LAUDO DE SEGURANÇA

Estádio Regional Willie Davids Endereço: Avenida Prudente de Moraes, s/n, Maringá-PR; Entidade proprietária: Prefeitura Municipal de Maringá; Entidade administradora: Secretaria de Esporte e Lazer; Gestor do Estádio: Alexandre Henrique Reis Pereira;

Vistoria: 5 de maio de 2025, início às 14h30min.
--

RESTRIÇÃO 2: Não possui sistema de monitoramento por câmeras.

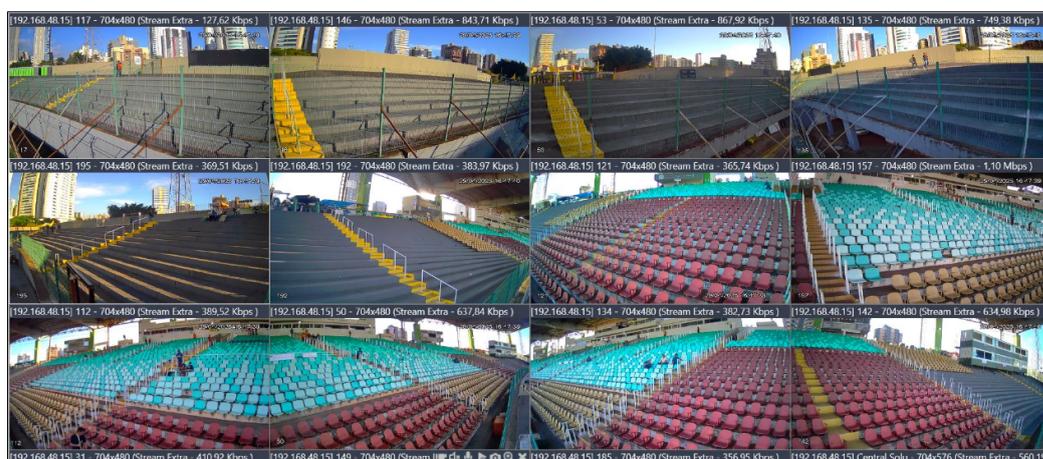
Providências: Para estádios considerados de grande porte, com público superior a 10.000 (dez mil) torcedores, como pleiteado pelo requerente, é necessário que o estádio tenha instalado o sistema de monitoramento por câmeras com os seguintes requisitos:

Nesse caso, a restrição impõe público máximo limitado a 10.000 (dez mil) torcedores.

Não sendo atendido os requisitos acima descritos e mantendo a intenção de aprovação para público superior a dez mil pessoas por parte do requerente, o estádio será aprovado com restrição com prazo de até 120 (cento e vinte) dias para instalação do equipamento.

Foi instalado de forma permanente 85 câmeras de monitoramento no estádio. As câmeras estão distribuídas de forma que é possível monitorar os estacionamentos e áreas externas ao entorno do estádio. Na área interna estão distribuídas pelas arquibancadas e corredores. Dessa forma a área de cobertura para os eventos está sendo realizada de forma adequada. Nos dias de jogos a funcionários que permanecem na sala destinada exclusivamente ao monitoramento (sala 11). Segue anexo PDF com a distribuição das câmeras instaladas.

RESTRIÇÃO 3: Utilização de catracas para controlar o número de acessos ao interior do estádio

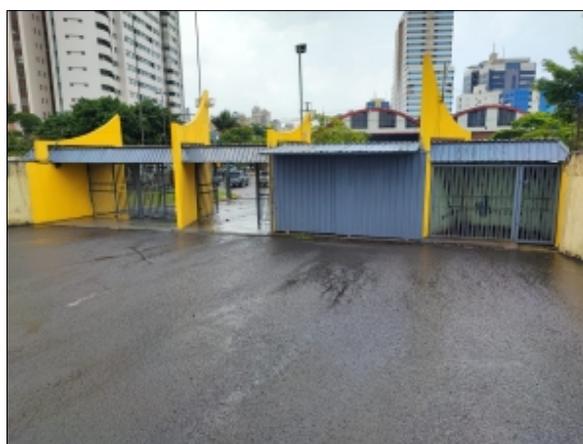
Providências: O estádio deve possuir catracas aferidas e em perfeito funcionamento que permitam controlar o número de acessos ao interior do mesmo, de acordo com a capacidade máxima de cada setor.

Deve-se observar a quantidade de 1 (uma) catraca para cada 660 (seiscentos e sessenta) torcedores.

Caso o controle do número de acessos seja realizado por dispositivo eletrônico de leitura óptica, conforme informado pelo responsável no ato da vistoria, este dispositivo deve manter registro desta quantidade, o qual deverá estar disponível para fiscalização pelo Comandante da Operação Policial no evento.

Os Clubes utilizam controle de acesso e contagem do público presente por leitura óptica, sendo que os equipamentos não são fixos, são instalados sob a responsabilidade dos clubes mandantes. Não foi constatado utilização de catracas de controle e contagem de público.

RESTRIÇÃO 4: Muros do estádio e alambrados acima do muro insuficientes para garantir a segurança.

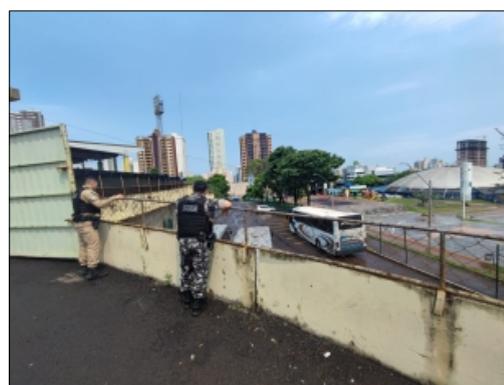
Providências: Aumentar a altura do muro que circunda o estádio para no mínimo 2 (dois) metros de altura nos locais onde estão abaixo disso, mais a instalação onde não houver de alambrado acima do muro. Os locais identificados como problemáticos são no acesso ao setor da torcida visitante (muro baixo, permitindo que a torcida visitante tenha capacidade de oferecer risco às delegações através de arremesso de objetos), no setor da torcida visitante (muro baixo, com os mesmos riscos do acesso ao setor) e no setor da torcida descoberta (locais com muro baixo e locais sem alambrado, permitindo o acesso de pessoas ou objetos ao estádio sem o devido controle).

Foi instalado no alambrado do muro da torcida visitante, chapas de metal na cor preta que atua como barreira física além de impedir o acesso visual da torcida a área destinada ao acesso dos jogadores. Essas placas foram utilizadas em substituição do tecido na cor preta utilizado no ano anterior. Em relação ao muro, não foi constatado alteração na sua estrutura e nem em relação a altura.

Certifico que a restrição “*Adequação do Muro do Setor Geral, conforme Restrição 4 do Laudo de Vistoria*”, foi sanada dentro do prazo estipulado pela comissão técnica. Esclareço que o muro em questão foi aumentado utilizando chapas metálicas, atendendo assim recomendações.

RESTRIÇÃO 5: Espaço inadequado para intervenção policial na zona neutra entre as torcidas

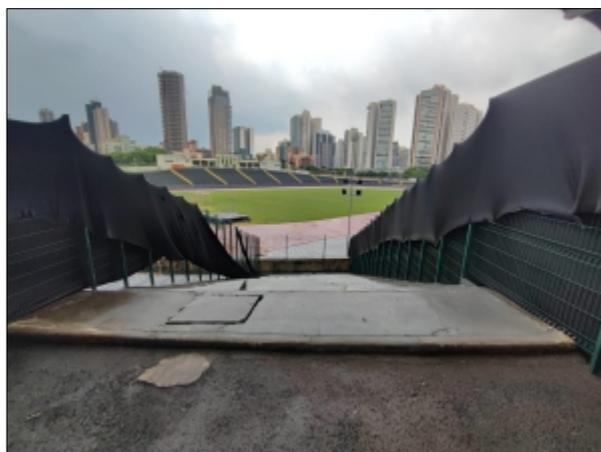
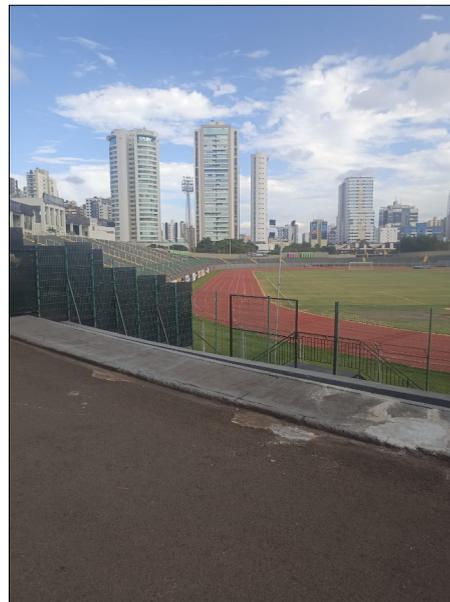
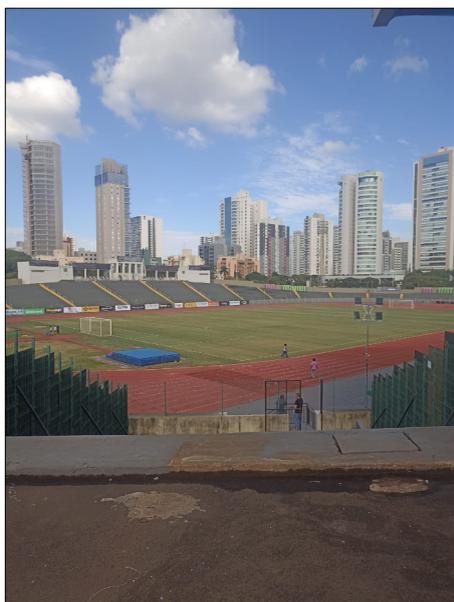
Providências: Aumentar o espaço já existente entre o setor da coberta e o setor da visitante de 5 (cinco) metros para 10 (dez) metros, bem como o espaço entre o setor da visitante e o setor da descoberta de 10 (dez) metros para 20 metros, a fim de reduzir os riscos de arremesso de objetos entre as torcidas rivais, além de proporcionar um espaço adequado para intervenção policial das tropas especializadas caso haja necessidade.

O espaçamento entre os alambrados foi aumentado conforme indicado na restrição. Também foram instaladas chapas metálicas na cor preta, substituindo o tecido utilizado no ano anterior, assim como instalados reforço estrutural metálico.

RESTRIÇÃO 6: Falta de local de acesso às arquibancadas para intervenção das tropas de controle de multidão caso seja necessário a dispersão ou resolução de conflito entre torcidas.

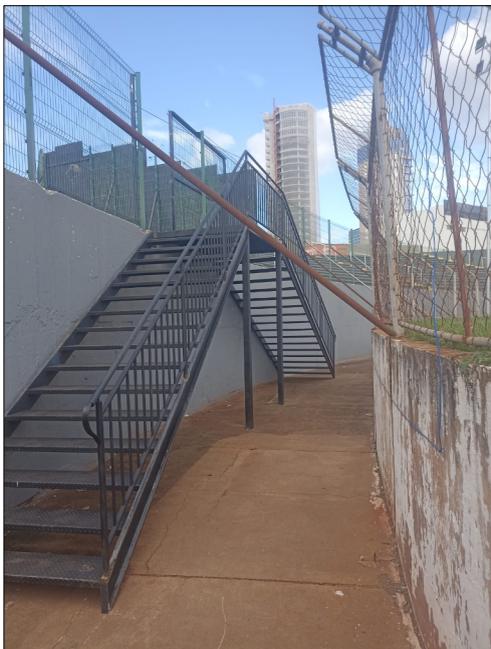
Providências: Construção de escadas de acesso às zonas neutras entre as torcidas pela tropa de Choque, na área do fosso para entrada na zona neutra entre a divisão dos torcedores do setor da visitante e dos torcedores do setor da descoberta e rente ao muro inferior da zona neutra entre o setor da torcida da coberta e o setor da torcida visitante. As escadas de acesso devem possuir 1 (um) metro de largura e corrimão para possibilitar sua utilização portando os equipamentos necessários para o controle de multidões. Deverá haver um portão de acesso para cada zona neutra através das escadas com a mesma largura, que permitirá o acesso da tropa ao espaço.

Foram instaladas três escadas metálicas de acesso a setores de arquibancadas que anteriormente não haviam. Duas escadas foram instaladas nas divisões de torcida (uma entre a torcida visitante e a arquibancada descoberta e outra entre a torcida visitante e arquibancada coberta). Uma terceira escada foi instalada como acesso para a arquibancada do setor sul.

RESTRIÇÃO 7: Falta de isolamento do acesso da torcida e delegação visitante na parte externa do estádio.

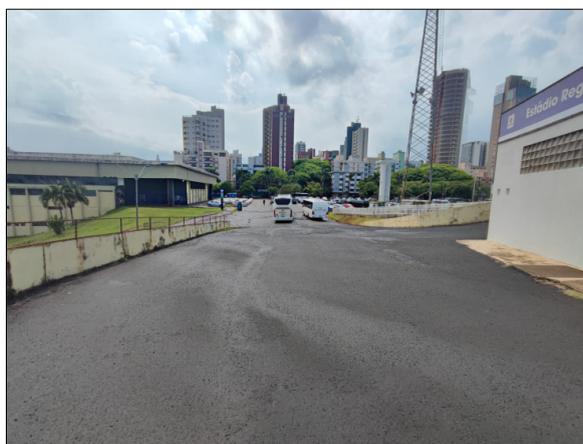
Providências: implantação de barreiras físicas na parte externa do estádio, isolando todo o espaço entre o passeio público e os portões de acesso ao setor da torcida visitante e portão de acesso da delegação visitante, impedindo o trânsito de pessoas a pé pela vila olímpica para acessar tal área, bem como não permitindo que veículos estacionem no local e obstruam a entrada dos acessos mencionados pela Avenida Herval.

O clube mandante instala gradis metálicos na área indicada, o local fica restrito ao uso de pessoas que trabalharão no evento, colaboradores, seguranças e funcionários municipais, além da torcida da equipe visitante. O local também é utilizado para revista de ônibus e integrantes de torcidas organizadas.
